改善箇所説明図

交換部品配置図(上から見る)

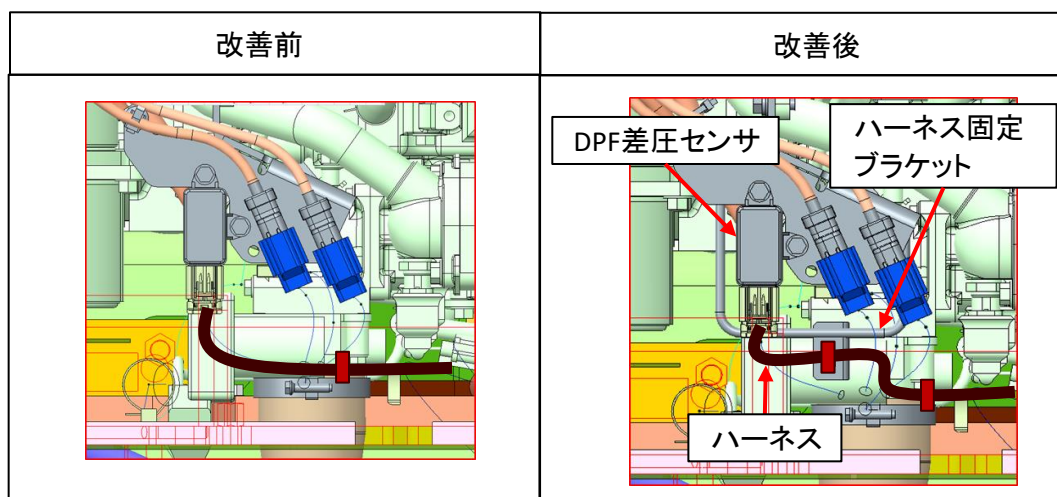
DPF差圧センサにおいて、当該センサのハーネス及び固定用ブラケットの取付箇所の指示が不適切なため、エンジン始動等の振動によりセンサの端子が摩耗するものがある。そのため、そのままの状態で使用を続けると、センサ端子に酸化物等が付着しセンサがPM堆積量を誤認識することにより、エラーメッセージが表示されエンジン出力低下となるおそれがある。

全車両、ハーネス及びハーネス固定ブラケットを対策品に交換し、DPF差圧センサを新品に交換する。
